リニア中央新幹線整備の環境影響に関する
JR東海との「対話を要する事項」について

2024年2月5日

静岡県

1 (1) 田代ダム取水抑制案(運用サイクルやオペレーション)

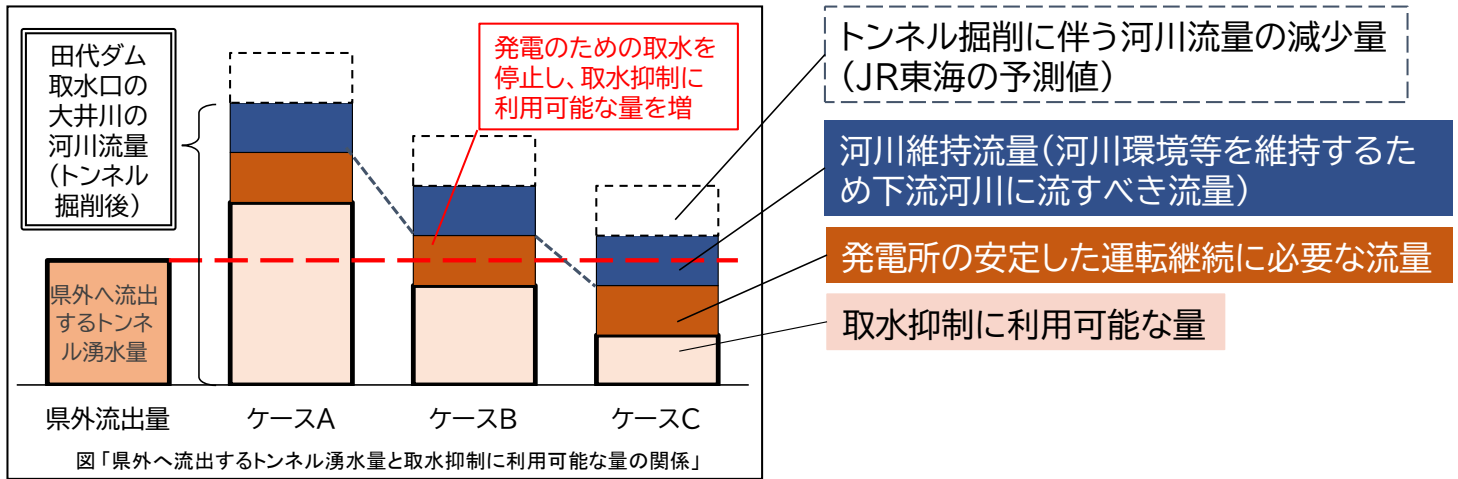
- ・ 田代ダム取水抑制案の実施案について、基本スキームは示されたが、**実際の運用サイクルやオペレーション**、冬期に発電所を停止する場合の対応に関する**東電RPとの協議結果**は、具体的に示されていないため、専門部会で対話

- ▶ 取水抑制を行うことにより、冬期において発電所を安定して運転継続できる流量を確保できなくなる場合は、大井川からの取水を停止し、発電所を停止頂く方向で、**東電RP様と協議をしております。**

リスクマトリクス(イメージ)

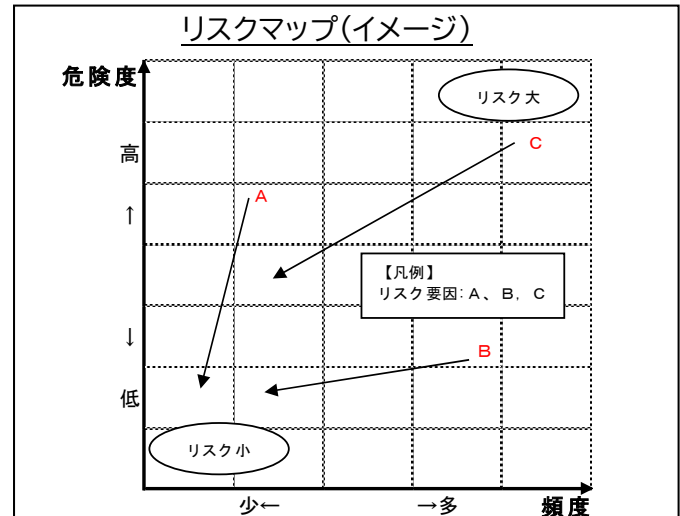
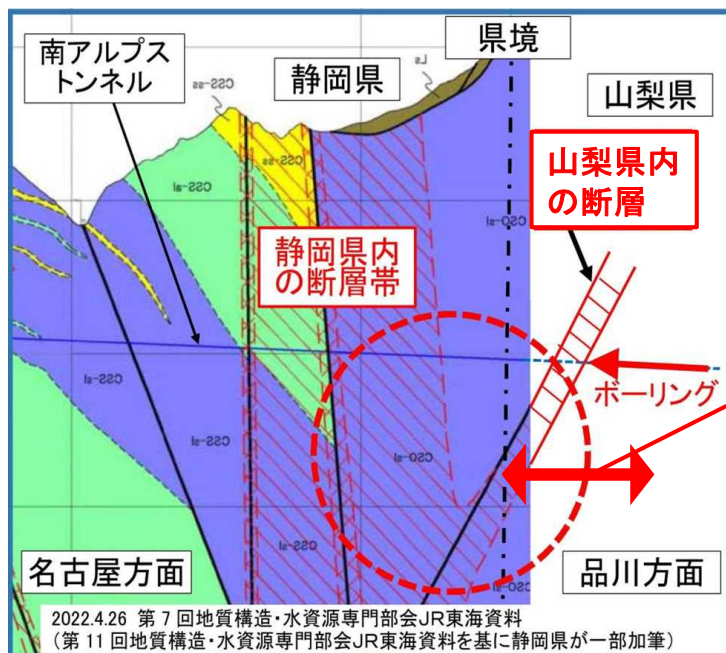
- ・ JR東海は、**リスクマトリクス**や**リスクマップ**を用いてリスクを整理していくと説明している(令和元年9月「地質構造・水資源専門部会」「生物多様性専門部会」合同会議)。
- ・ 現時点で、リスクマトリクスやリスクマップを用いた整理は十分でない。

2 (3) 「重要でない断層」と「主要な断層」の区分

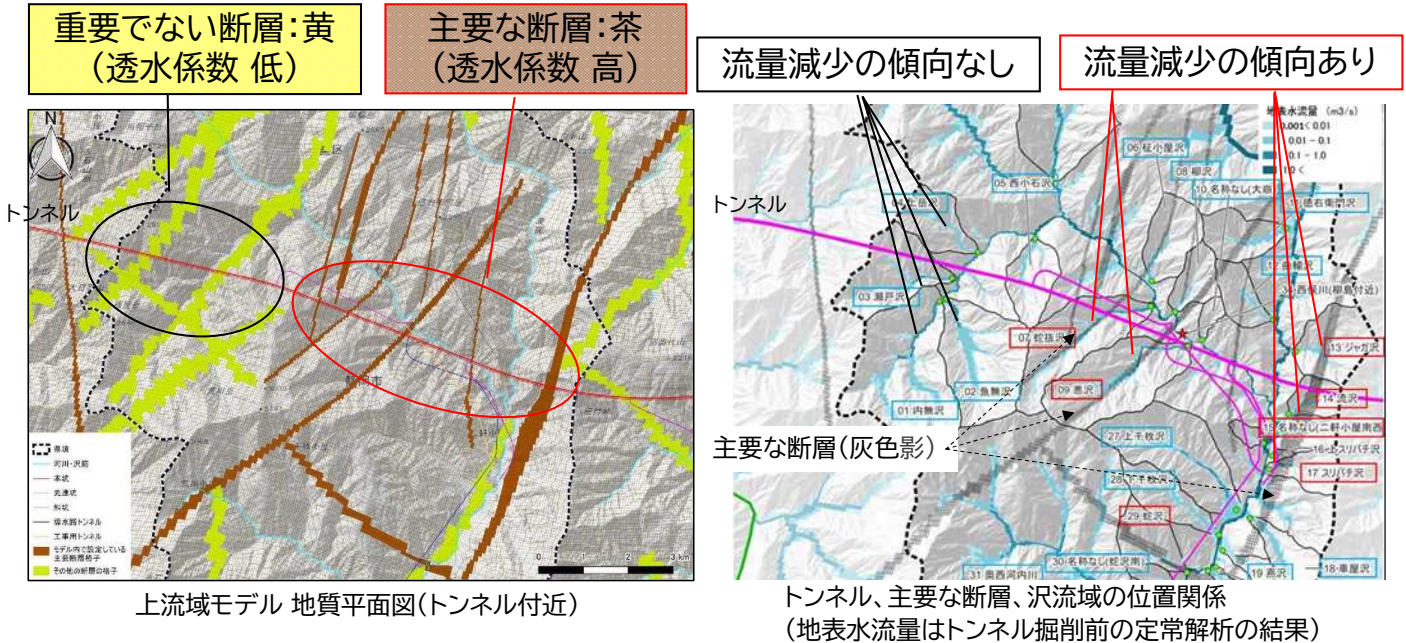
- ・ 予測結果では、
「主要な断層」(透水係数 高)とトンネルが交差する付近⇒**流量減少の傾向あり**
「重要でない断層」(透水係数 低)とトンネルが交差する付近⇒**流量減少の傾向なし**
- ・ 「主要な断層」と「重要でない断層」は、「ボーリング調査、弾性波探査、地表踏査の結果等を踏まえて区分した」となっているが、それらの調査結果は提示されてない。
⇒断層区分が変わると、予測結果も変わる可能性がある。

工事期間中の河川の浮遊物質(SS)予測結果

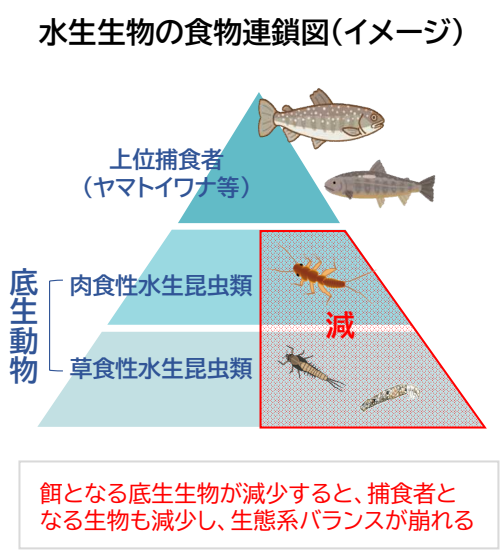
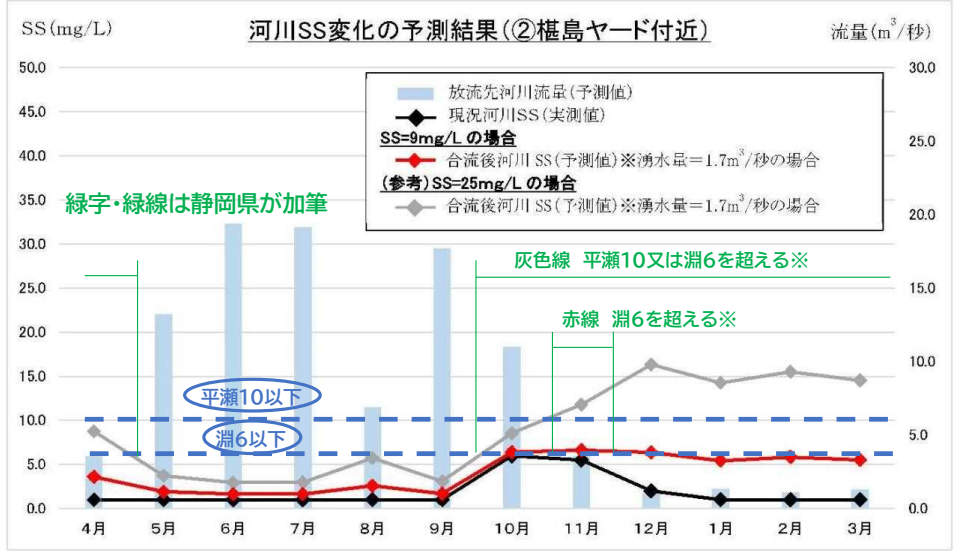
- ・ 国有識者会議では、「底生生物の**無被害濁度※**をすぎると被害率が急激に上昇する」旨が指摘されている。※無被害濁度(mg/L):早瀬20以下、平瀬では10以下、淵では6以下
- ・ JR東海が計画している管理基準値(SS)の25mg/Lで排出される場合、**底生動物の無被害濁度を超える値**となることが予測されている。
- ・ 現在の予測は、排水と河川水が完全に混合した場合であるが、すぐに混合せずに、SSが高い状態で流れていく可能性がある。

工事完了後の河川水温変化の予測結果

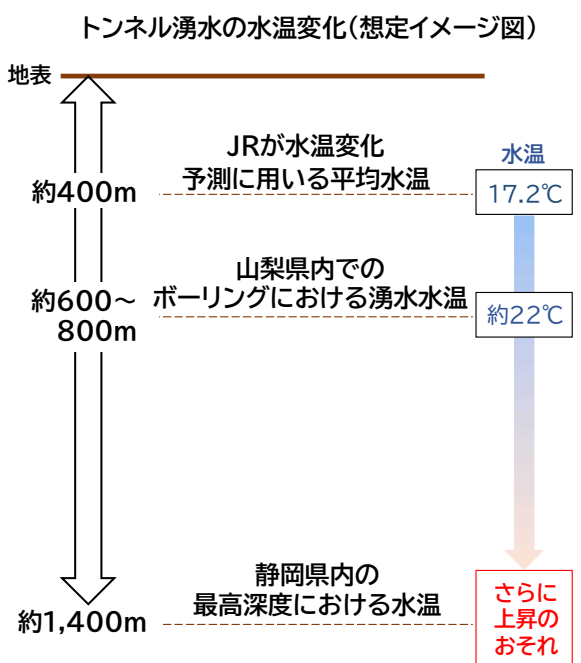
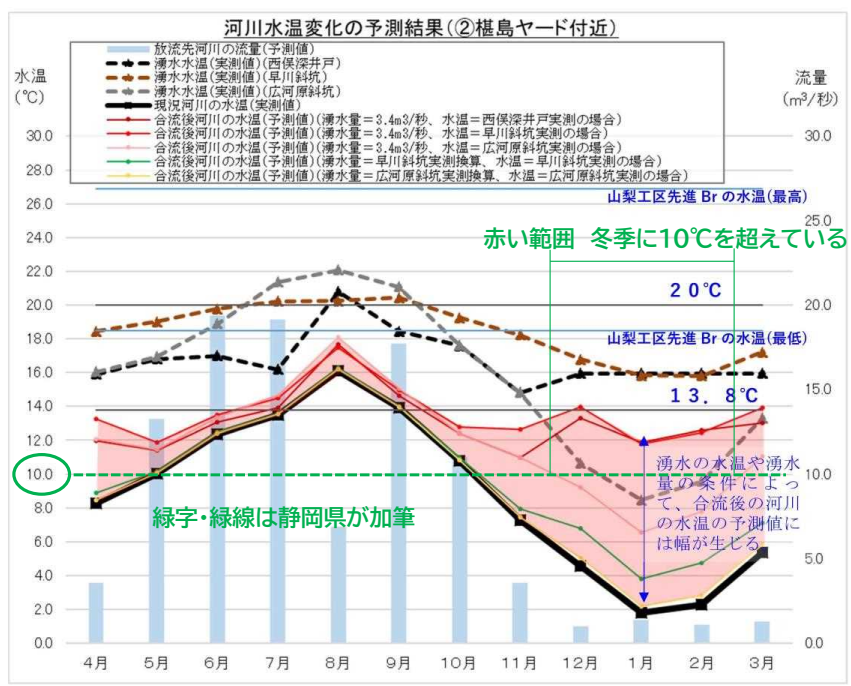
- ・ 国有識者会議では、「冬季の水温が10℃近くになってしまうと、水生昆虫類や無脊椎動物に対する影響が懸念される」旨が指摘されている
- ・ JR東海が実施した予測では、**河川水温の予測値が10℃を超えている**。
- ・ また、水温変化の予測に用いるトンネル湧水の平均水温を17.2℃(地下約400m実測値)としているが、山梨県内での高速長尺先進ボーリングにおける湧水の水温は約22℃(地下600~800m程度)となっている。**県内は最高深度地下1,400mで、トンネル湧水の温度が高くなり、更に河川水温が上がるおそれがある。**

1 (4) ツバクロ発生土置き場(広域的な複合リスク)

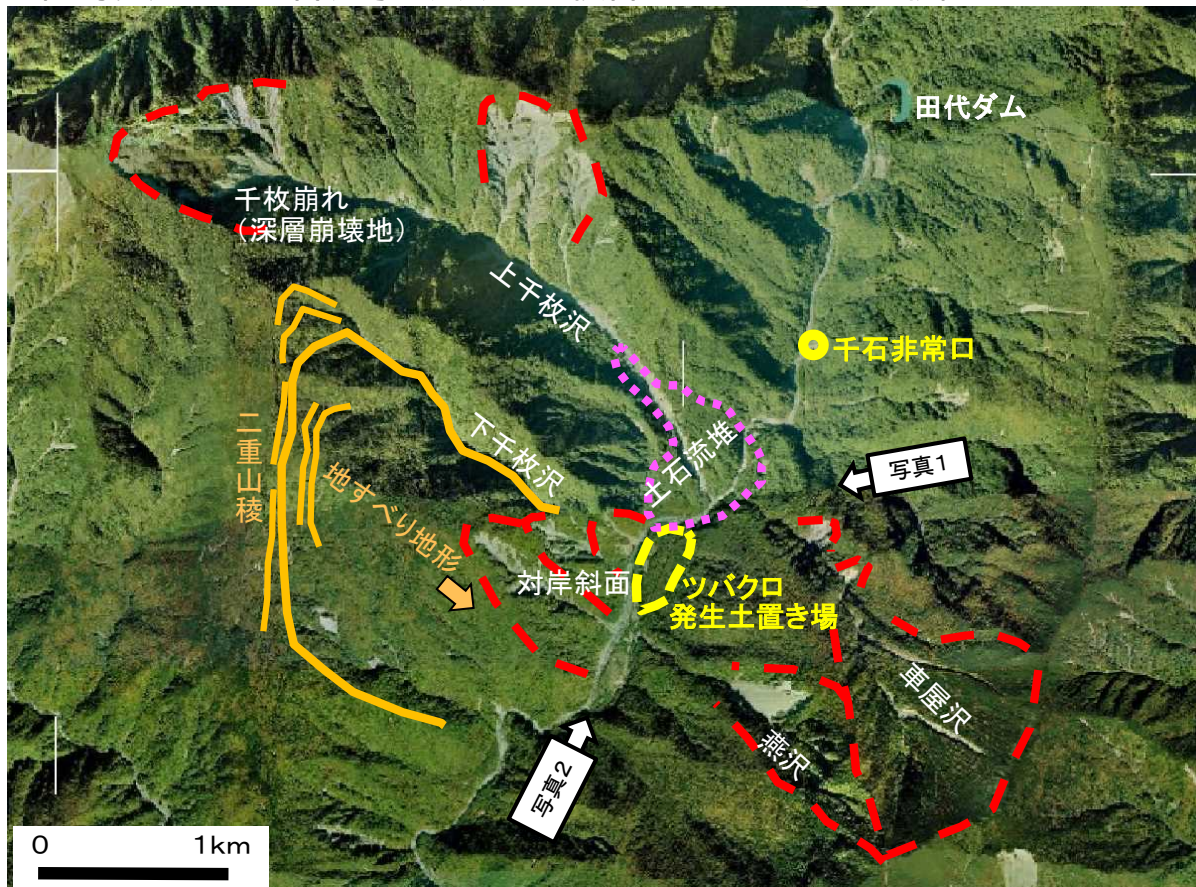
- ・ ツバクロ発生土置き場の位置選定や対策検討…南アルプスの崩れやすい地質構造を踏まえた上で、同時多発的な土石流等の広域的な複合リスクを想定した検討

ツバクロ発生土置き場の南側から北側を撮影__「土石流の緩衝地帯」の平坦地

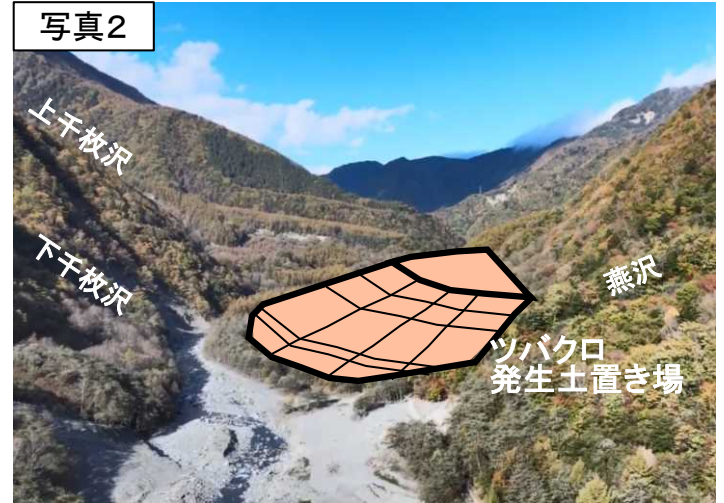
- ・ ツバクロ発生土置き場が計画されている平坦地は、土石流の受け皿(緩衝地帯)として機能
- ・ 土石流が発生した場合、ツバクロ発生土置き場に衝突し、**盛土が侵食され、盛土の土砂が流出すること**や、ツバクロ発生土置き場に流れが妨げられることにより**河道閉塞の発生を懸念**
